# 改善箇所説明図

(備考) 本届出は、平成17年7月12日に届け出たリコール「届出番号1471」の対策が不十分であったため、対策内容及び対象範囲を見直し、再度対策を実施するものである。

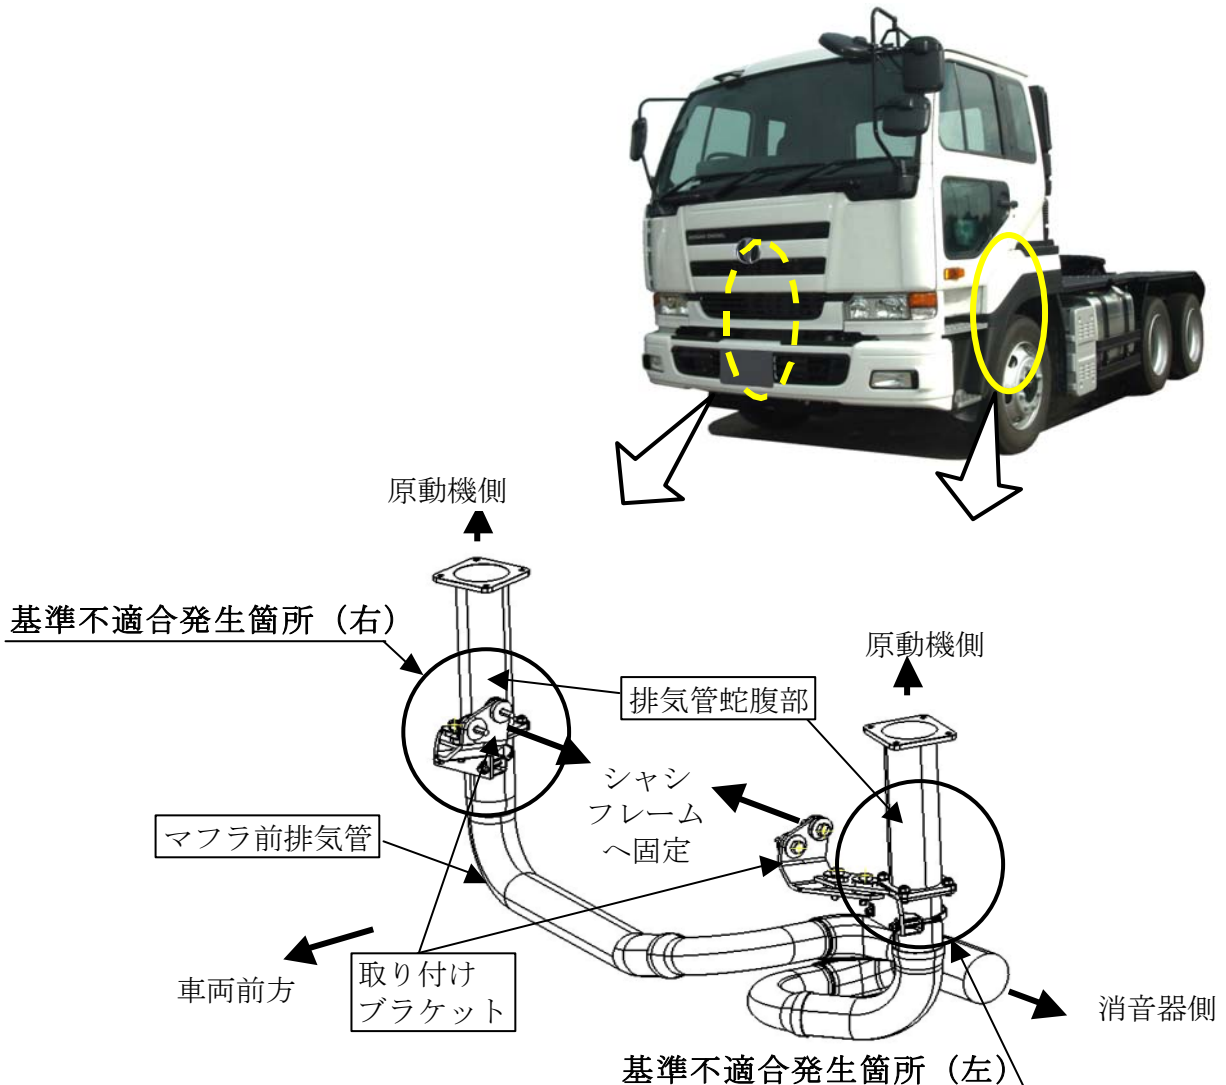
排気管蛇腹部の長さが不適切なため、原動機の振動により当該蛇腹部に亀裂が発生するものがある。そのため、そのまま使用を続けると、排出ガスが漏れ、騒音が増大するおそれがある。

**改善の内容**  
全車両、排気管蛇腹部の長さを点検し、長さが不適切な車両は、排気管の蛇腹部以降を対策品に交換するとともに、排気管蛇腹部を新品に交換する。また、全車両、排気管取り付けブラケットを対策品に交換する。

注:  内は交換部品を示す。  
識別: 左右の排気管取り付けブラケットに、緑色ペイントを塗布する。
